2 **CONSELHEIRO:** Pedro de Almeida Grilo – CAU/DF. 99

3 **PROCESSO Nº:** 141.076.284/1973 (1026) 100

4 **AUTOR DO PROJETO:** Alberto Enrique Dávila – CAU A3010-4 101

6 **ASSUNTO:** Projeto de modificação com acréscimo do Centro de Convenções Ulisses

Implantação - setorização

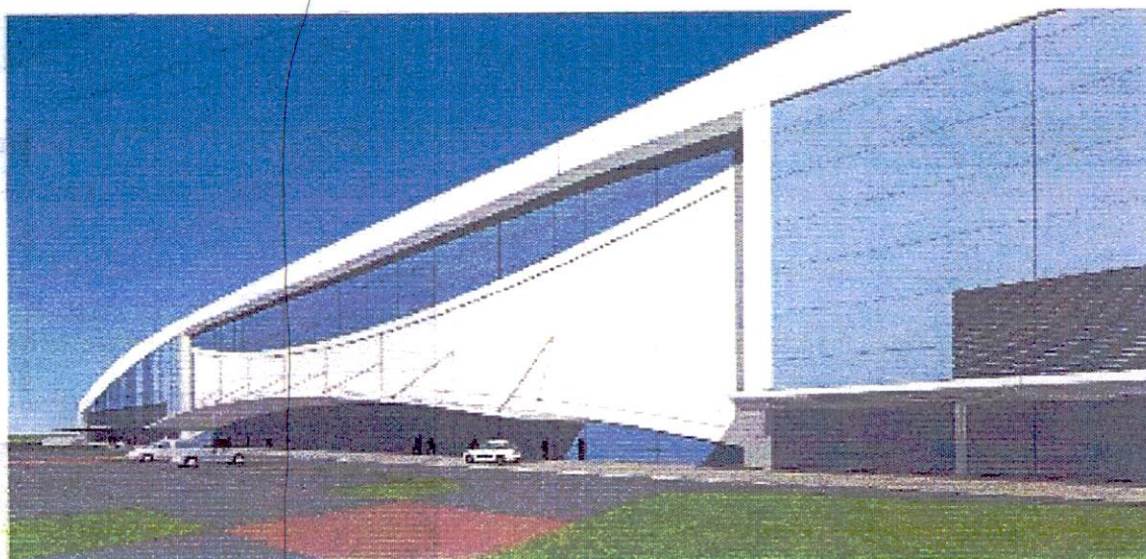
93 Boa parte dos problemas apontados dizem respeito à acessibilidade universal, bem como aos
 94 acessos de veículos ao edifício. A proposição de um fluxo melhorado, com porte cocheres
 95 maiores e uma nova marquise de entrada parecem adequados, conquanto a expansão do
 96 estacionamento da fachada oeste será fruto de análise posterior, conforme estabelecido pelo
 97 Detran em 12 de julho de 2019.

O estacionamento público existente em frente ao empreendimento foi representado no projeto SEI 25158963 como proposta pelo interessado, porém não passou por avaliação neste processo e deverá ser posteriormente submetido à análise do Núcleo de Projetos da Diretoria de Engenharia do Detran-DF.

Vista fachada oeste

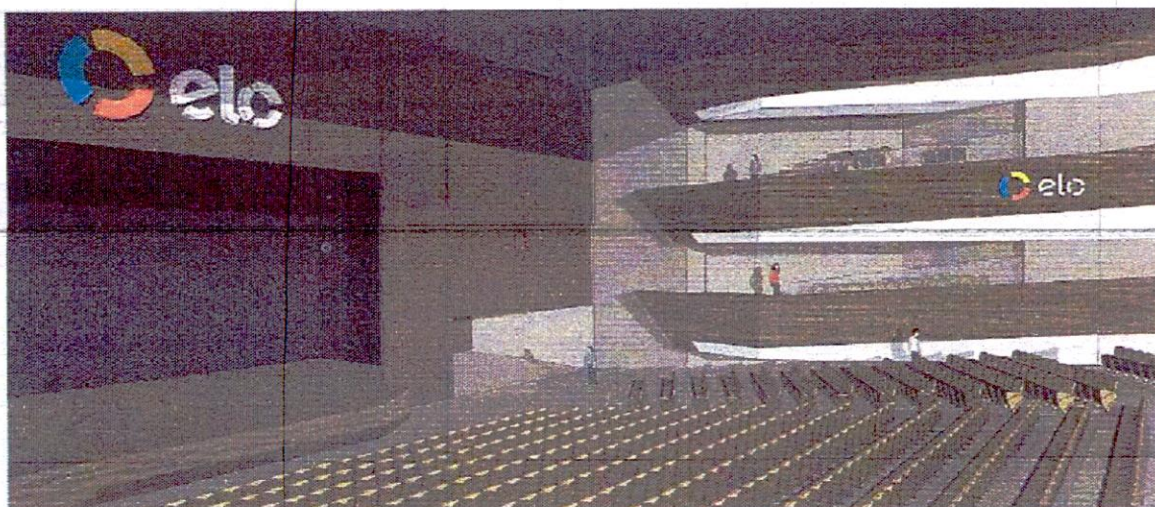
A nova marquise frontal apresenta arquitetura coerente com a edificação existente e possui a função de sombrear os acessos de pedestres e veículos. A proposta foi aprovada na segunda análise do IPHAN (Despacho 192, SEI 1238711). As proposições referentes à proteção contra incêndio, bem como as novas saídas de emergência e reformas internas do edifício foram todas aprovadas pelo CBMDF (Folhas nº 24819447 a 24827745 e 25177450), propiciando melhor qualidade interna ao edifício e maior segurança ao grande público do CCUG. O documento em atenção ao Despacho 24982620, informa que "o referido projeto de arquitetura foi analisado e encontra-se APROVADO, no que tange às saídas de emergência, reserva técnica de incêndio (RTI) e central de GLP".

Imagem 1 - Nova perspectiva, com escada rampa

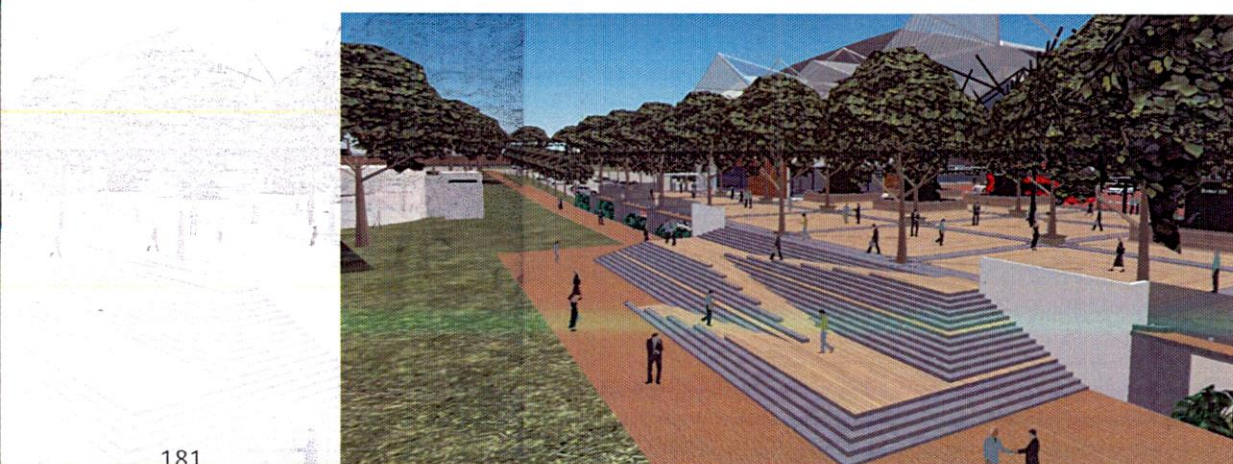
Primeiramente, com relação à implantação da nova Praça dos Namorados, consideramos necessária a proposição de uma ligação entre o setor cultural e o CCUG a partir de sua fachada leste. Nesse contexto, solicitamos a melhoria da relação entre a praça superior

to na implan172ção é a inferior, a exemplo do que foi feito na implantação da nova feira da torre de TV, com
 texto da pra173a escadarias largas e frontais ao contexto da praça. A solução apresentada, em forma de
 s aprofundad174a Se "escada-rampa" carece de estudo mais aprofundado da Secretaria de Urbanismo, por se tratar
 o CCUG, m175á ade um espaço público fora do lote do CCUG, mas já aponta para uma solução. Por esse
 gamento d176o motivo, recomendamos o aperfeiçoamento desse desenho nas etapas posteriores,
 retaria res177sá juntamente com a equipe local, secretaria responsável, estudo que deve englobar,
 o do Centro178a necessariamente, o entorno imediato do Centro de Convenções e sua ligação com os
 ro e Planeta179, b equipamentos vizinhos (Clube do Choro e Planetário), bem como a melhoria dos acessos a
 o Nacional e 180a partir dos estacionamentos do Estádio Nacional e do Parque da Cidade.

Imagem 2 - Vista lateral da praça.

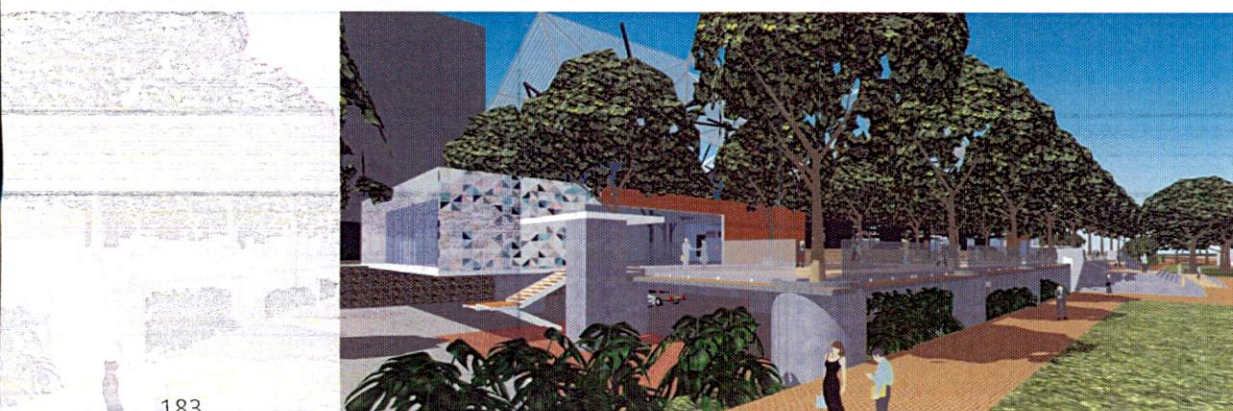
Com relação à cobertura da nova "Praça dos Namorados", discutiu-se a possibilidade de um desenho mais harmônico com os edifícios vizinhos, especialmente o próprio CCUG. Ressaltamos que o Centro de Convenções, em certas perspectivas, já se coloca como uma moldura em torno do embaçamento da Torre de TV e que, por isso, seria bom evitar que mais um elemento de presenças marcante disputasse essa paisagem. Lucio Costa sempre ressaltou a harmonia do conjunto como essencial à qualificação urbana, portanto, estabelecer uma relação harmônica entre todos os edifícios deve ser primordial para uma análise técnica que envolva os preceitos e vocações que o eixo monumental exige. A equipe de arquitetura não se opõe a uma solução mais simples, com uma linha reta na testada. Cabe colocar que os novos desenhos e perspectivas apresentados também sanaram as dúvidas quanto à escala da cobertura.
